カタログ訂正のお知らせ

- 『FAシステム機器総合カタログ 2003』 (2002年12月発行) (カタログ番号 SAOO-211B)
- 『DeviceNet スマートスレーブ DRT2シリーズ 耐環境ターミナル リーフレット』 (2002年4月発行) (カタログ番号 SBCE-034)

配線図

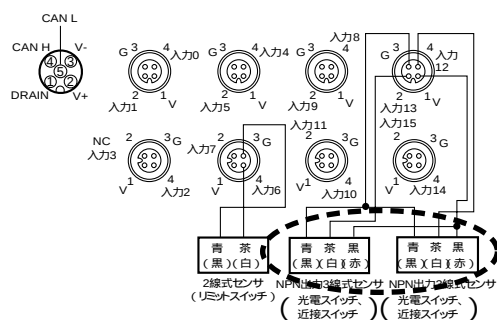
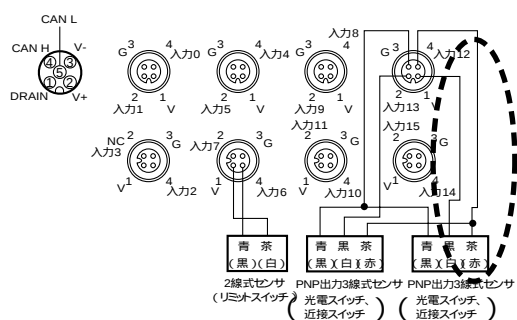
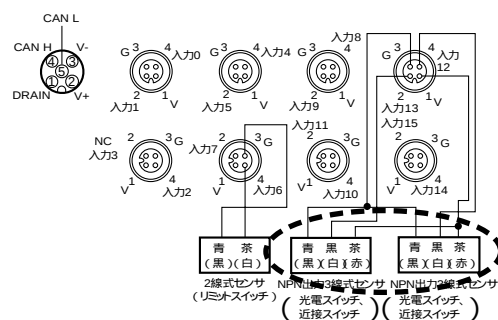
正誤内容のつづき

誤

正

『FAシステム機器総合カタログ 2003』 469ページ
『DeviceNet スマートスレーブ DRT2シリーズ
耐環境ターミナル リーフレット』 2ページ

次回改訂時に修正いたします。
